Version pour la complétude – courriers du 13/04/2021 et du 07/05/2021

Courrier de réponse aux observations de la DEAL en date du 13 avril 2021 et du 7 mai 2021
 PROJET DE CARRIERE A KANGANI – MAYOTTE

Figure 3 – Configuration de référence - Crue centennale - niveaux d'eau maximaux

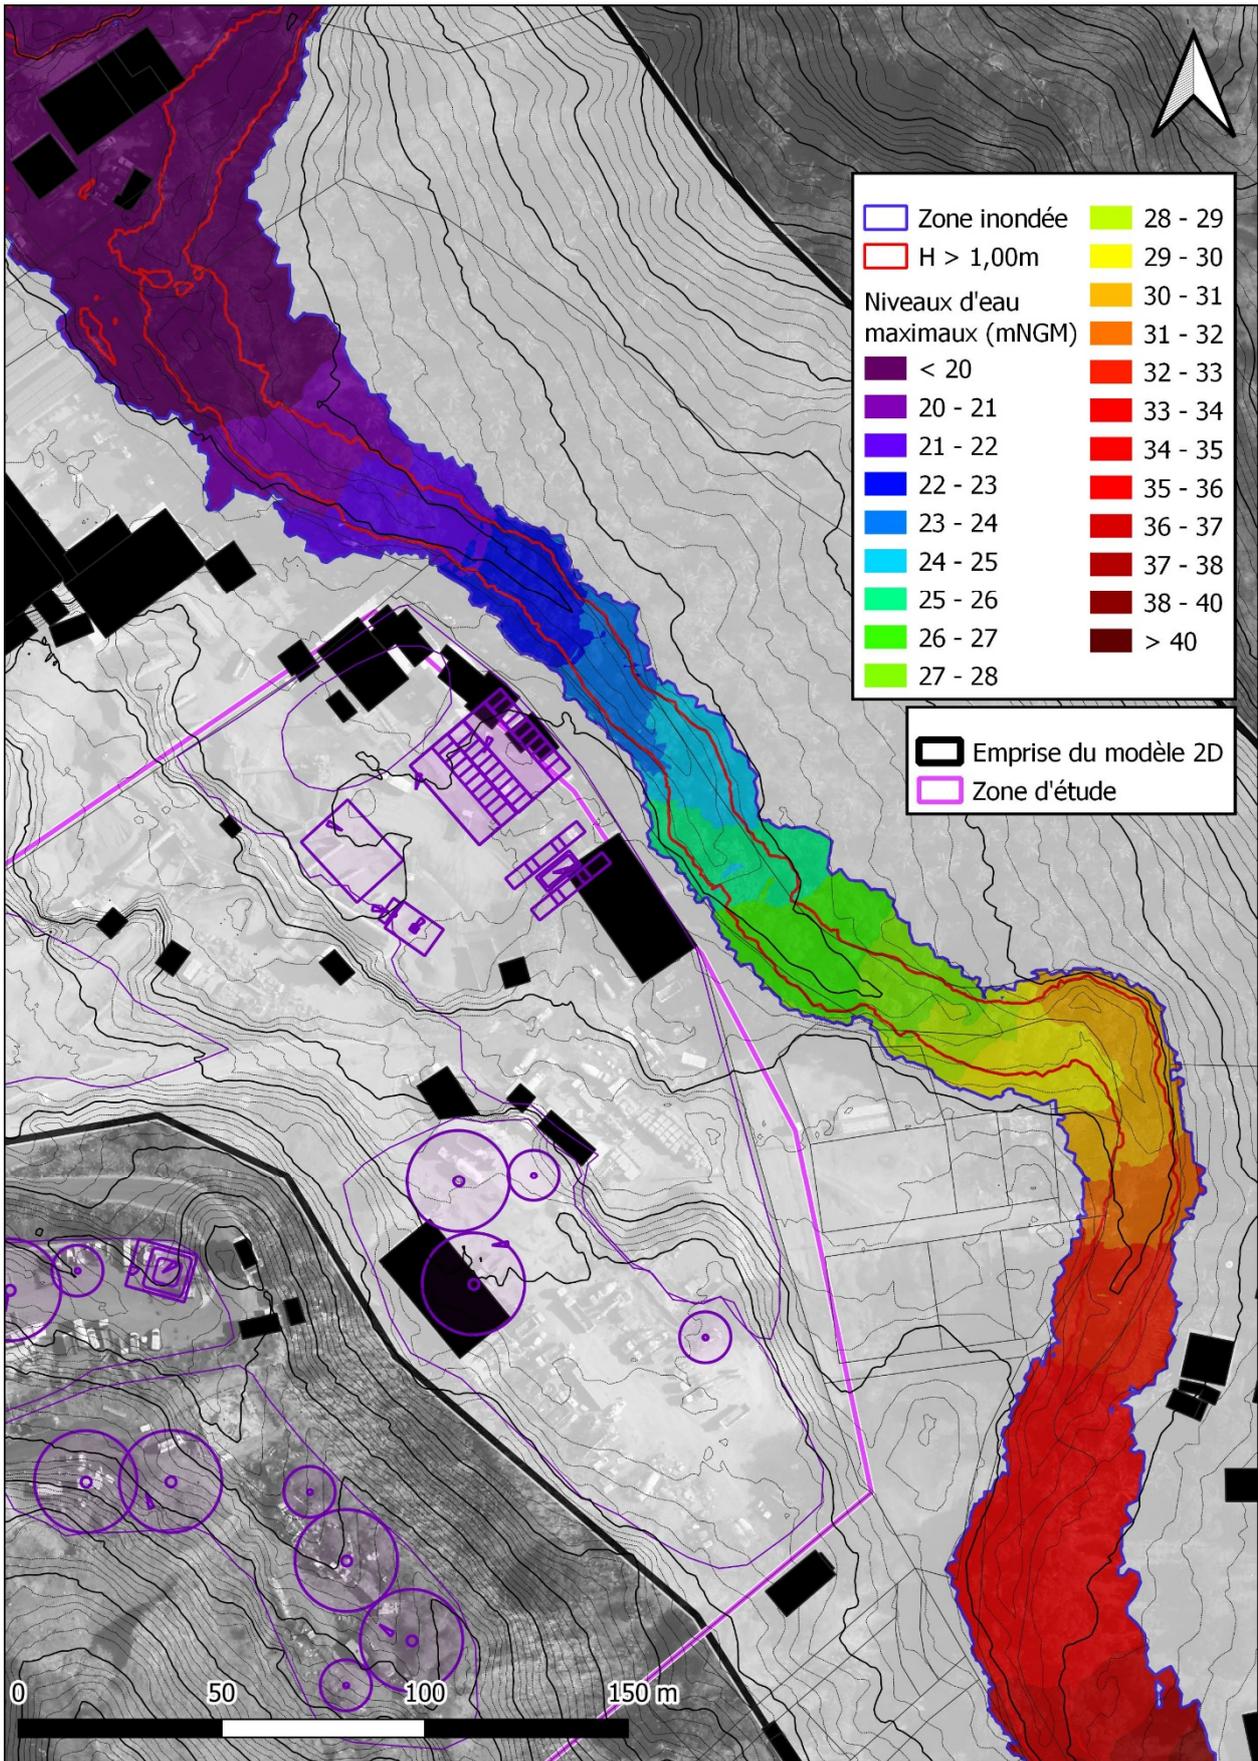
Texte	Référence réglementaire	commentaire
Le service coordonnateur sollicite les services et les établissements publics de l'Etat concernés, qui rendent leurs contributions sous quarante-cinq jours à compter de leur saisine	D.181-17-1 du code de l'environnement <u>Risques naturels</u>	Les infrastructures sont autorisées dans <u>toutes les zones d'aléas et de tous niveaux précités sous réserve des prescriptions suivantes</u> : <ul style="list-style-type: none"> - réalisation d'une étude intégrant la gestion des risques et la non aggravation de celui-ci. - Fourniture d'un engagement de l'exploitant à mettre en œuvre les conclusions de cette étude. - Fourniture d'une attestation réalisée par un expert précisant que l'activité et les constructions n'aggravent pas les aléas et sont compatibles avec ceux-ci.

- La zone de projet se situe en dehors des zones inondables liées à la Rivière Kangani (aussi bien en niveau qu'en charge). La limite inondable se situe entre 5 et 20 m de la zone de projet (Figure 3).

- Les vitesses d'écoulement dans la ravine sont élevées (jusqu'à 5 m/s) ce qui peut présenter un risque accru d'érosion. Les vitesses au droit des berges (le plus souvent inférieure à 2 m/s) sont compatibles avec une auto-stabilité de celles-ci grâce à la végétation en place. Deux zones s'avèrent plus sensibles à ce risque (cf. ci-dessous).

- Compte tenu des vitesses observées et de la végétation en place, les berges sont globalement stables (confirmé par l'absence de risque mouvement de terrain sur les berges au PPR).

- Cependant un suivi régulier de la stabilité de celle-ci est recommandé. Si un début de déstabilisation apparaît, une étude spécifique de mise en place de protection devra être engagée.

- A ce stade, le projet ne prévoit pas d'intervenir sur les berges ou la végétation en place. Toute action sur celle-ci (création d'un nouveau point de rejet / mise en place d'une piste en travers de la rivière...) devra obligatoirement faire l'objet d'une étude spécifique sur la mise en place d'une protection des berges (technique par végétalisation ou enrochement en fonction de la vitesse estimée).
